ENA SUR, S.A.
Licitación por Mejor Precio
“Reposición de Pavimento del Tramo Marino del Corredor Sur”
Reunión de Homologación del Pliego
Panamá, 15 de julio de 2016

Licitación por Mejor Precio: ““Reposición de Pavimento del Tramo Marino del Corredor Sur”

UBICACION DE LAS JUNTAS DE PAVIMENTO

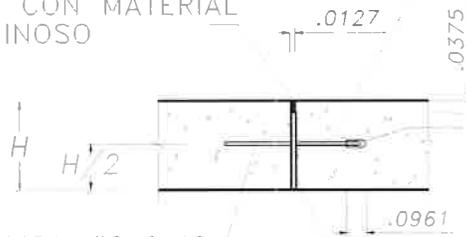
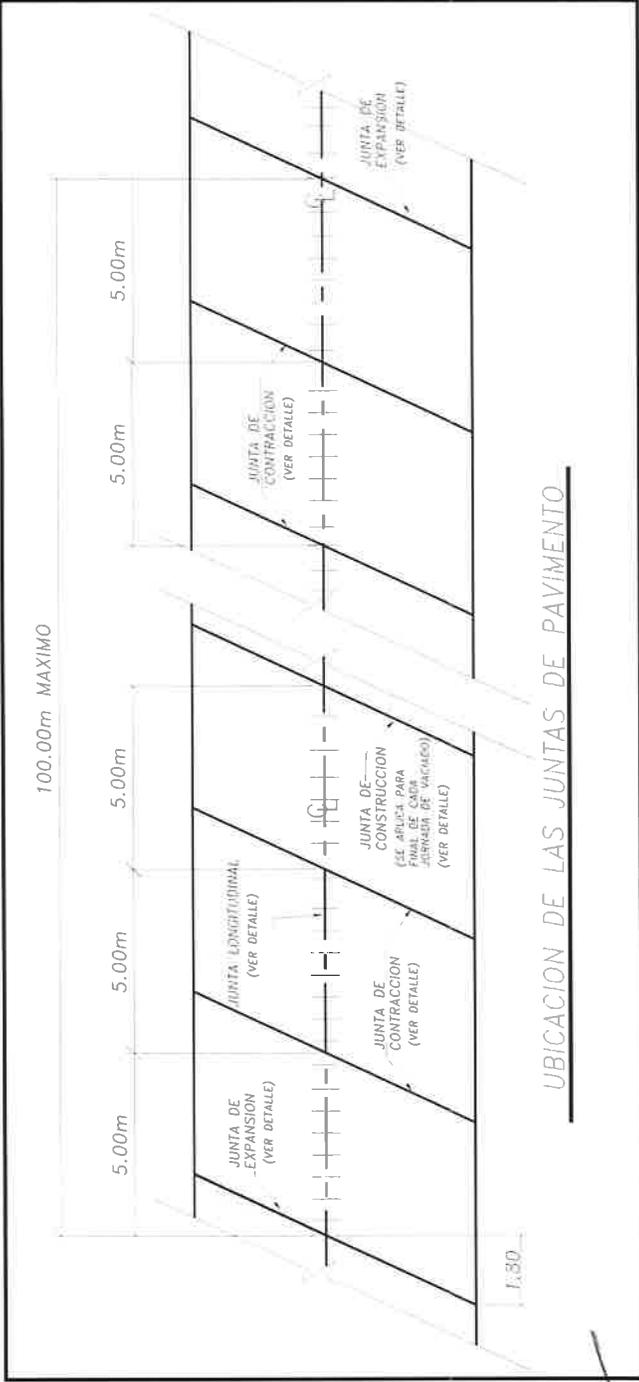
1. En el pliego de cargo no se especifica un detalle de las juntas de dilatación.
Respuesta: Se anexarán al pliego de cargos los planos de diseño del tramo marino del corredor sur donde encontraran la información del detalle de dicha Junta. A continuación presentamos los detalles típicos de juntas de pavimento aprobados por el MOP (tomar la información requerida para la estimación).

RANURA CORTADA
CON SIERRA MECANICA
SELLAR CON MATERIAL
BITUMINOSO

SELLAR CON MATERIAL
BITUMINOSO

ESTA MITAD DE LA
BARRA DEBE SER
PINTADA O ENGRASADA

BARRA LISA #8x0.40
@ 0.30 c.a.c.

CELOTEX O SIMILAR
IMPREGNADO DE ASFALTO

BARRA LISA #3
#3x0.40 @ 0.50 c.d.c.

ESTA MITAD DEBE SER PINTADA O ENGRASADA

BARRA LISA #4
#4x0.75 @ 0.60 c.d.c.

CELOTEX O SIMILAR IMPREGNADO DE ASFALTO
